リコール届出一覧表

リコール届出日：令和6年7月4日

リコール届出番号	外-3835	リコール開始日	令和6年7月4日
届出者の氏名又は名称	フォルクスワーゲングループ ジャパン株式会社 代表取締役 マティアス シェーパース	製作国：ドイツ連邦共和国 製作者名：フォルクスワーゲン株式会社 問い合わせ先：フォルクスワーゲン カスタマーセンター (フリーダイヤル)0120-993-199 (アドレス)http://www.volkswagen.co.jp/	
不具合の部位（部品名）	後写鏡（ドアミラー）		
基準不適合状態にあると認める構造、装置又は性能の状況及びその原因	ドアミラーにおいて、特定の環境下で使用過程における紫外線の曝露が大きい場合、ミラーガラスの保護コーティング層の劣化進行に影響を及ぼし、車両の走行振動等により、ミラーガラス部に緩みが生じるものがある。そのため、そのままの状態で使用を続けると、最悪の場合、ミラーガラス部が脱落して後方の交通状況等が確認できなくなるおそれがある。		
改善措置の内容	全車両、ドアミラーのミラーガラスを対策品と交換する。		
不具合件数	98件	事故の有無	なし
発見の動機	市場からの情報による。		
自動車使用者及び自動車特定整備事業者等に周知させるための措置	<ul style="list-style-type: none"> ・ 自動車使用者：ダイレクトメール、電話および電子メール等で通知する。 ・ 自動車特定整備事業者等：日整連発行の機関誌に掲載する。 ・ 弊社インターネットホームページに掲載する。

改善箇所説明図

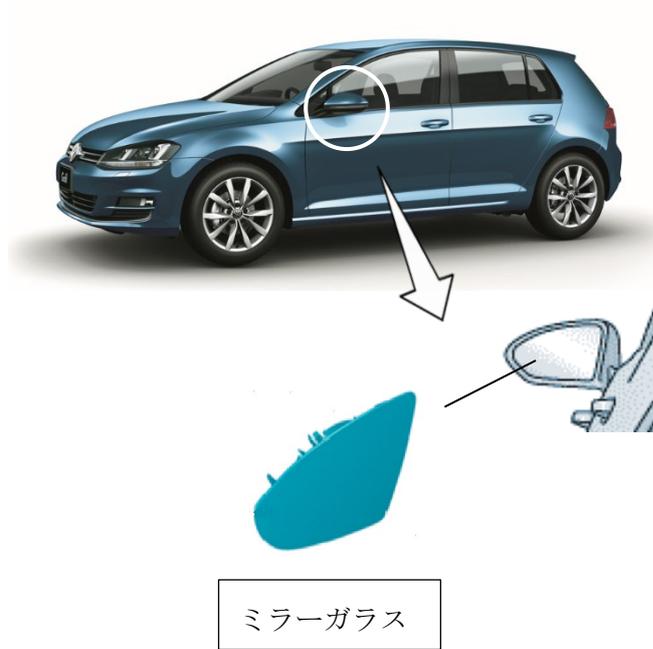
ドアミラーにおいて、特定の環境下で使用過程における紫外線の曝露が大きい場合、ミラーガラスの保護コーティング層の劣化進行に影響を及ぼし、車両の走行振動等により、ミラーガラス部に緩みが生じるものがある。そのため、そのままの状態で使用を続けると、最悪の場合、ミラーガラス部が脱落して後方の交通状況等が確認できなくなるおそれがある。

全車両、ドアミラーのミラーガラスを対策品と交換する。
